**Bericht des
Preisgerichts**
11. Juni 2025

Erweiterung Schuel Muure Heilpädagogische Schule Mauren

**Projektwettbewerb für Architektinnen und Architekten
und Landschaftsarchitektinnen und -architekten
im selektiven, anonymen Verfahren**

BERICHT DES PREISGERICHTS

Abb. 6: Grundriss Eingangsniveau Süd

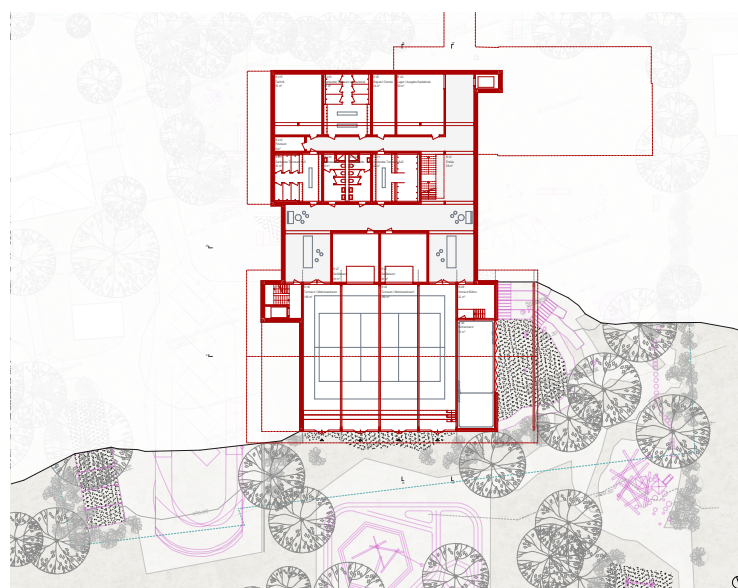
Mit der Setzung der neuen Gebäudevolumen parallel zur Dorfstrasse entsteht eine Vorzone mit den beiden sich gegenüberliegenden Eingängen. Eine baumbestandene Filterschicht wird mit Sitzmauern eingefasst und grenzt sich dadurch zur Strasse ab. Mit diesen Massnahmen wird die Zugangssituation und der Strassenraum nur marginal belebt. Zudem wird er durch die Parkierung weiter verunklärt. Dies lässt eine klar erkennbare und einladende Adressierung vermissen.

Der etwas zu grosszügig, jedoch gut funktionierende Busbahnhof ist im Südwesten situiert. Dies führt dazu, dass sich der Eingang Süd im Zwischenraum des Anbaus und der Turnhalle zum eigentlichen Ankunfts- und Abfahrtsort entwickelt – was betrieblich gut funktioniert. Wünschenswert wäre hier jedoch eine stimmungsvollere Atmosphäre und eine gestalterisch detaillierte und ansprechendere Einbindung, möglichst auch mit vegetativen Elementen. Die weiteren Aussenanlagen mit dem zentralen Pausenplatz und auch die Freiräume im Norden für die Oberstufe werden nur schematisch und erläuternd dargestellt. Der gedeckte Pausenbereich beschränkt sich auf das langgezogene Vordach des Anbaus. Eine erkennbar formale Gestaltungssprache der Spiel- / Aufenthaltsbereiche sowie der Erschliessungs- und Platzsituationen wird vermisst. Ökologische Aspekte wie Biodiversität und Retentionsmassnahmen des Oberflächenabflusses sind aufzuzeigen.

Komplett zu überarbeiten ist das Untergeschoss auf dem Niveau der Turnhalle. Die vorgeschlagene Anordnung generiert ungewünschte, unbrauchbare Räume wie auch zu viel und unübersichtliche Verkehrsfläche. Ebenso ist der Verbindungsbau zwischen Bestand und Neubau Süd zu vereinfachen und zu klären.

Abb. 19: Fassadendetail

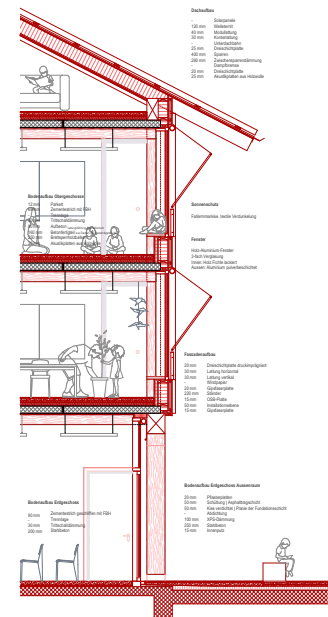
Die Gestaltung der Schulräume ist zurückhaltend und pragmatisch – und darin der Nutzung und den Nutzenden angemessen. Der übermässige Glasanteil der Südfassaden und die aussenbündigen Fenster sind zu überprüfen. (Überhitzung, Ökologie, Unterhalt, Kosten).

- Übergang Altbau / Neubau
Die architektonische Ausformulierung des Übergangs vom Altbau zum Neubau ist sowohl innenräumlich, wie auch im äusseren Ausdruck zu überarbeiten.

- Fassadengestaltung
Die Gebäudehüllen sollen als ortstypische, zurückhaltende, nachhaltige und dauerhafte Fassaden neu konstruiert und gestaltet werden. Dabei sind die Nord-Süd-Ausrichtung sowie die schulische Stufen zu berücksichtigen.

- Turnhalle
Das Untergeschoss ist kompakter und übersichtlicher zu organisieren. Es sind zudem räumliche Qualitäten zu finden, die eine externe Nutzung ermöglichen und sinnfällig machen. Der Aussenzugang ist zu überarbeiten. Die einschlägigen Normen bezüglich Sicherheit sind zu berücksichtigen. Die Bühne und ihr Zugang sind so umzugestalten, dass eine Nutzung im Schulbetrieb möglich ist.

- Umgebung
Eine erkennbar formale Gestaltungssprache der Spiel- / Aufenthaltsbereiche sowie der Erschliessungs- und Platzsituationen ist zu entwickeln. Die Vorbereiche zur Strasse und die dortigen Parkplätze sind zu überarbeiten.
